美浜発電所、高浜発電所、大飯発電所 安全審査資料

美浜発電所3号炉、
高浜発電所1、2、3、4号炉
及び大飯発電所3、4号炉

新知見への適合状況説明資料
(DNPに対する防護)

コメント回答資料

図1 既認可の評価手法の概要図

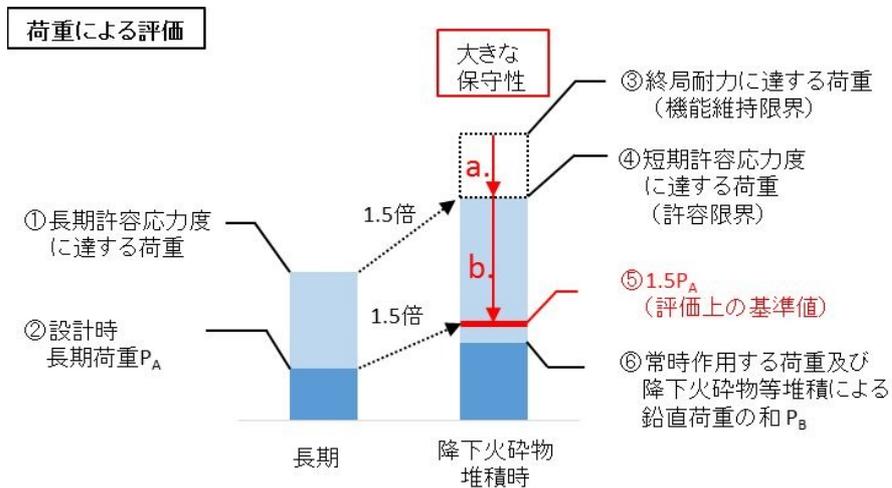
静的負荷に対する建物・構築物の評価手法に説明すること。

既認可の評価の概要図を図1に示す。既認可の評価では、建設時に設計条件とした②設計時長期荷重 P_A が①長期許容応力度に達する荷重を下回ること及び鋼材の長期許容応力度に対する短期許容応力度の比が1.5（④短期許容応力度に達する荷重が①の1.5倍）であることから、②設計時長期荷重 P_A に対する、⑥常時作用する荷重及び降下火砕物等堆積による鉛直荷重の和 P_B の比 P_C が、1.5を超えないこと（⑥が⑤ $1.5P_A$ を超えないこと）を確認することで、間接的に常時作用する荷重及び降下火砕物堆積等による鉛直荷重により部材に発生する応力が短期許容応力度を下回ることを確認した。

なお、既認可の評価手法は以下の2点において大きな保守性を有する評価手法である。

- a. 許容限界について、降下火砕物堆積時における建屋への要求機能より設定すれば③終局耐力に達する荷重であるところ、保守的に④短期許容応力度に達する荷重を許容限界と設定したこと。
- b. 評価部材の種類や諸元によらず荷重のみで評価できる簡易評価を実施するために、部材が④短期許容応力度に達する荷重を下回る⑤ $1.5P_A$ を評価上の基準値としたこと。
